3 S インターフェースに係る検討の進め方

令和5年11月7日

1. 10月17日面談時のコメントと対応について(1/4)

2023年10月17日の3 S インターフェースにおける取り組み強化に係る面談において以下のご意見を頂いた。

■ 問題点フロー図 1 点検計画

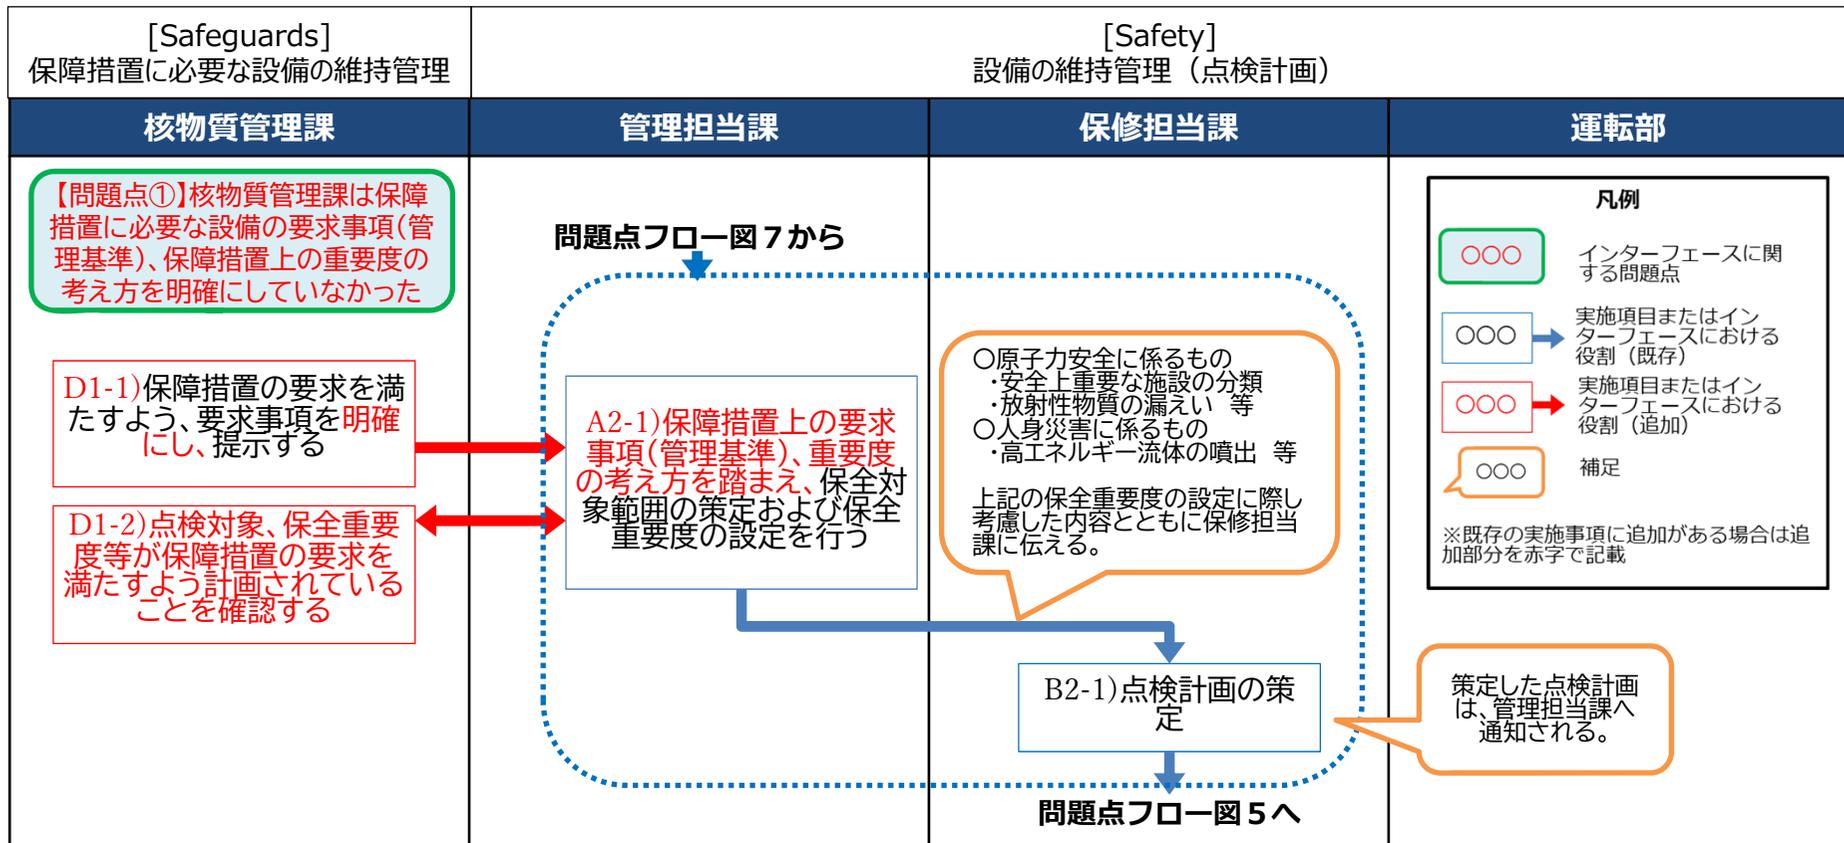
事象発生当時の業務プロセスについて、あるべき姿に照らして、3 S インターフェースに係る取り組み方針実現の観点で不足している事項を問題点として抽出する。

緑枠：抽出したインターフェースに関する問題点

赤枠（赤字、赤線）：問題点を踏まえた対策案（業務プロセスの変更案）
